Stadt Blieskastel
10/Nr. 09/2026

Flächennutzungsplan der Stadt Blieskastel – Teilfortschreibung Windenergie;

Öffentliche Bekanntmachung der Veröffentlichung im Internet und der Auslegung zur erneuten, verkürzten Beteiligung der Öffentlichkeit, der Träger öffentlicher Belange und der Nachbargemeinden

Flächennutzungsplan - Teil-fortschreibung Windenergie

Abbildung 1: Auszug Restriktionsflächen kollisionsgefährdete Brutvogelarten aus Windpotentialstudie Saarland 2024 (Quelle: Windenergieatlas - Geoportal Saarland) und FNP-Teilflächen „Welschberg“

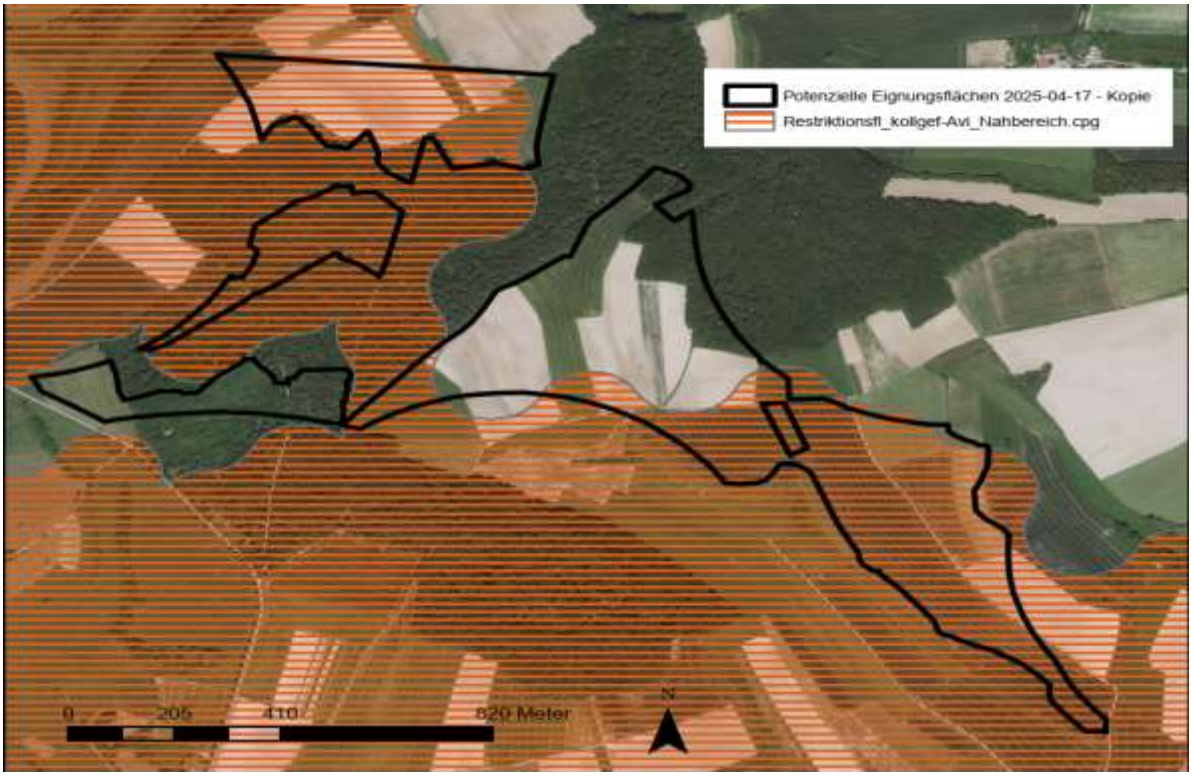
Der Gutachter begründet diese Entscheidung mit einer veralteten Datengrundlage der Windpotentialstudie 2024.

Hiergegen werden seitens der Naturschutzbehörde beim LUA (UNB) erhebliche Bedenken geäußert. Die innerhalb der Windpotentialstudie herangezogenen Daten zu Brutstandorten kollisionsgefährdeter Vogelarten, welche für den Zeitraum 2019 – 2023 bereitgestellt wurden, sind hinsichtlich ihrer Aktualität (nicht älter als 5 Jahre) größtenteils geeignet und sollten innerhalb des hier vorliegenden Plangenehmigungs-verfahrens unbedingt Berücksichtigung finden.

Der Naturschutzbehörde beim LUA liegen zudem relevante Daten zu mehreren Brutvorkommen kollisionsgefährdeter Vogelarten der letzten 5 Jahre im - teilweise unmittelbaren - Nahbereich der geplanten Teilflächen „Welschberg“ in Böckweiler, sowie im zentralen und erweiterten Prüfbereich der Plangebiete vor. Diese Daten sowie die der Windpotentialstudie belegen, dass das Plangebiet „Welschberg“ und dessen Umfeld seit mindestens 5 Jahren regelmäßig von mehreren kollisionsgefährdeten Rot- und Schwarzmilanen gleichzeitig als Brutgebiet genutzt wird und das gesamte Plangebiet diesen Arten als Nahrungshabitat und Lebensraum dient.

Bild 1 Vergleich von 3 Anlagen mit Rotordurchmesser 95 m und 2 Anlagen mit Rotordurchmesser 175 m

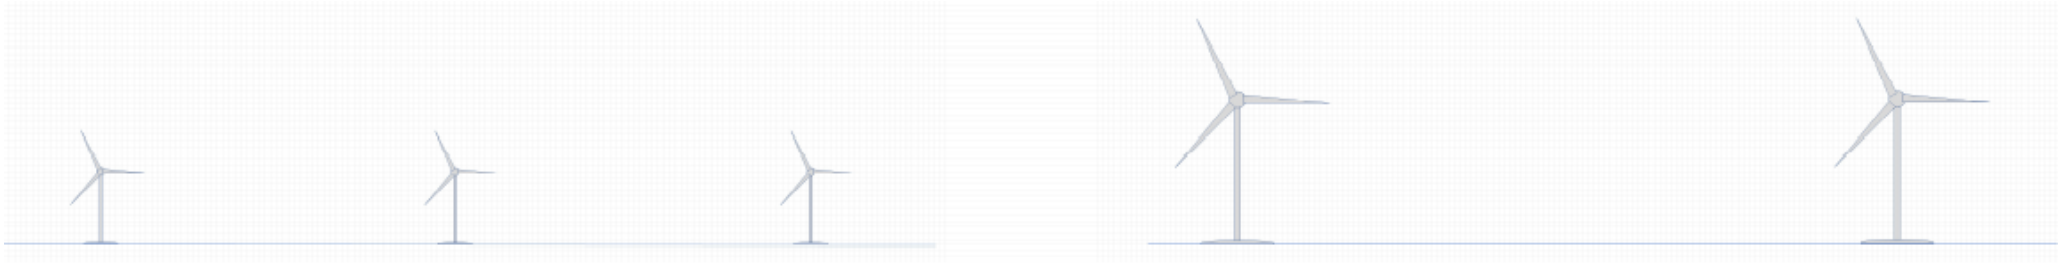
wurden. Veranschaulicht wird der Unterschied zwischen kleineren und größeren Rotoren durch eine vereinfachte Darstellung in Bild 1. (Bild 1)	Wird zur Kenntnis genommen. Da keine Höhenbeschränkung und die Planung Routor-Out vorsieht festgelegt wurde, wäre eine solche Umsetzung möglich.
Auf etwa 800 m Länge wurden in Webenheim bereits 3 Windkraftanlagen mit 95 m Rotordurchmesser installiert. Ersetzt man diese durch größere Anlagen mit einem Rotordurchmesser von 175 m kann man wegen den erforderlichen Abständen nur 2 Windkraftanlagen installieren. Die Gesamtrotorfläche und damit die Energieerzeugung würde sich mit den größeren Anlagen mehr als verdoppeln. Dies würde die Forderung mit möglichst wenig Anlagen möglichst viel Energie zu gewinnen, tendenziell erfüllen.	Es wird wie zuvor, darauf hingewiesen, dass Gegenstand der vorliegenden Planung mit der Darstellung von Sondergebieten das im Saarländischen Flächenzielgesetzt (SFZG) vorgegebenen Flächenziel für das Stadtgebiet Blieskastel zu erfüllen.

Bild 5 Konfigurationsoptionen

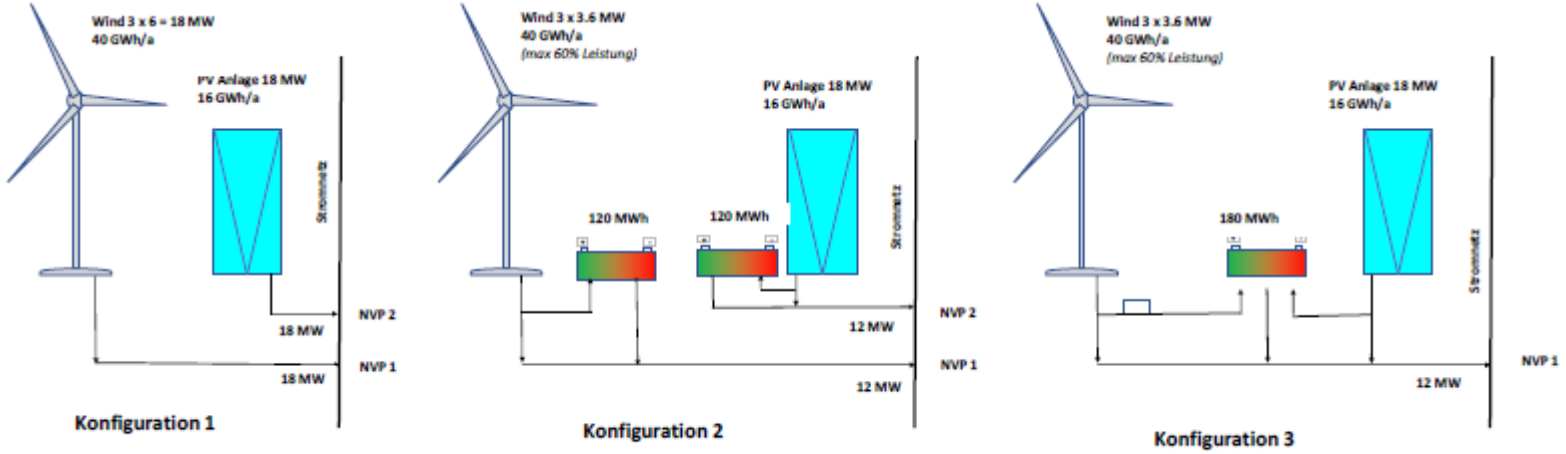
der Planung vorsehen, die verfügbaren Netzkapazitäten so schonend wie möglich zu nutzen, bzw. Windkraftanlagen so zu konzipieren, daß eine maximal mögliche Netzverträglichkeit erzielt wird. Zum Vergleich sind in Bild 5 beispielhaft 3 Optionen von Anlagenkonfigurationen gezeigt, die für die Standorte Webenheim und Böckweiler als Planungsansätze in Betracht gezogen werden sollten. (Bild 5)

Wird zur Kenntnis genommen. Die vorliegende Aufstellung des Flächennutzungsplan Teilbereich Windenergie schließt eine weitere Planung von PV-Freiflächenanlagen nicht aus. Die Regelungstiefe die sich der Einwender wünscht, kann durch den Flächennutzungsplan nicht erreicht werden.

Auszug aus der Shape-Datei
01_01_kolvog_a_saar_ag in google earth pro

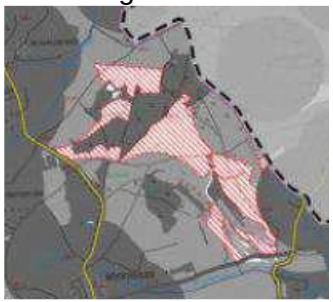
Wohnen im Innenbereich Bewertung 4 Alle Bereiche in einem Abstand von 800 m zu allgemeinen und reinen Wohngebieten sowie Flächen gemischter Nutzung im Innenbereich Mit zunehmender Entfernung nimmt die Lärmbelastung und bedrängende Wirkung durch WEA ab. Im Abstand von 600 bis 800 m wird von einem hohem Konfliktrisiko ausgegangen.	Ortslagen/Siedlungsgebiete mit Wohnfunktion (ohne Aussiedlerhöfe / Einzelgehöfte) als erweiterter Immissionsschutz und zur Sicherung der Siedlungsentwicklung Der erweiterte Schutzabstand zu Ortslagen begründet sich zum einen aus dem Immissionsschutz. Nach TA Lärm ist u.a. für reine Wohngebiete, welche Teil der Ortslage sein können, ein nächtlicher Immissionsrichtwert von 35 dB(A) definiert. Dementsprechend erhöht sich der Mindestabstand von WEA deutlich gegenüber Mischgebieten oder allgemeinen Wohngebieten. …

Aus dieser Gegenüberstellung folgt zum einen, dass Flächen der Kategorie 5 im FNP dem weichen Tabu-Kriterien zugeordnet sein müssten. Denn der Begründungsansatz ist der gleiche. Die Auswertung der kartographisch hinterlegten Daten belegt aber deutliche Unterschiede. Die Konfliktanalyse der Windpotentialstudie ordnet die unten weiß gekennzeichneten Flächen der Kategorie 5 zu.

Wird zur Kenntnis genommen.
Die genannten Kriterien sind im FNP Windenergie den weichen Tabu-Kriterien zugeordnet.
